Mission régionale d'autorité environnementale
Grand Est

**Avis délibéré sur le projet d'ouverture de travaux miniers
« Les Poteries Exploration »
sur la commune de Soufflenheim (67)
porté par la société Lithium de France**

N° réception portail : 001392/A P
n°MRAe 2025APGE27

Figure 1

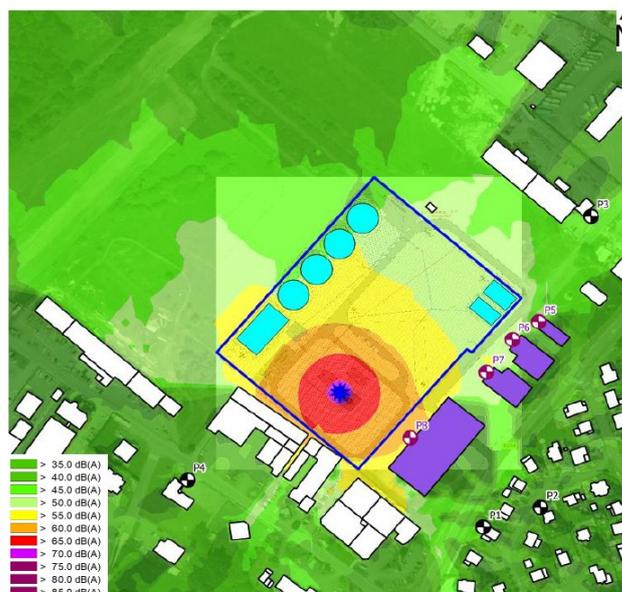
L'Ae relève également que la propagation des bruits des travaux vers les habitations les plus proches au sud est du site est contenue par les obstacles constitués par les bâtiments de la zone d'activités. Or, l'Ae constate que, côté sud-est les bâtiments pris en compte pour la modalisation acoustique ne sont que des possibilités d'implantation au sein de l'ancienne emprise de la scierie :

- les constructions de l'ancienne scierie sont, au vu des photographies du présent dossier et du dossier de demande d'examen au cas par cas de la société Duval pour l'aménagement d'une zone d'activités des hangars pour la majorité ouverts sur les 4 côtés ;
- les bâtiments retenus pour la modélisation ne correspondent pas aux volumes et orientations projetés par la société Duval.

L'Ae constate donc que les écrans acoustiques retenus pour la modélisation ne sont que hypothétiques : la modélisation est donc incomplète pour permettre de conclure à un impact faible. Le seuil des 55 dB(A) pourrait être atteint sur la route RD138 le long de laquelle sont situées des habitations.

- **la présentation des modélisations acoustiques :**
 - **sans bâtiment entre le site de forage et les habitations ou avec maintien en place des hangars ouverts de l'ancienne scierie ;**
 - **avec les bâtiments tels que prévus par l'aménageur Duval ou dans les dossiers de demande de permis de construire ;**
- **l'analyse des nuisances liées aux tonalités marquées et au caractère impulsionnel des opérations de forage ;**
- **la proposition de mesures de réduction des nuisances sonores ;**
- **la proposition d'un plan de surveillance des émissions et des nuisances pour les riverains.**
